### Commission économique pour l'Europe

#### Code européen des voies de navigation intérieure (CEVNI)

### État d'avancement des amendements au CEVNI

#### Note du secrétariat<sup>1</sup>

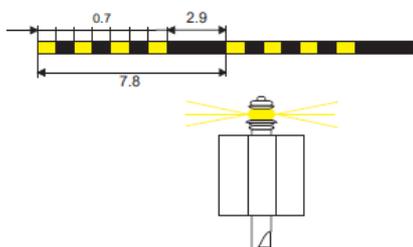
66. Dans la section III, *modifier* comme suit l'illustration représentant un feu jaune à éclats servant au balisage des traversées<sup>2</sup> :

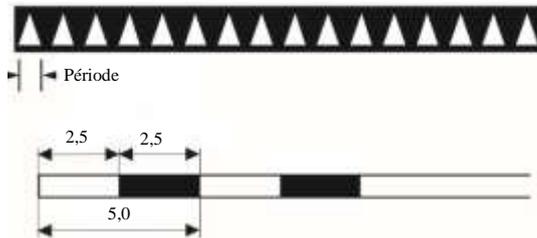
67. *Remplacer* la première partie de la figure 14 au paragraphe 3 de la section IV<sup>3</sup> :

par ce qui suit :
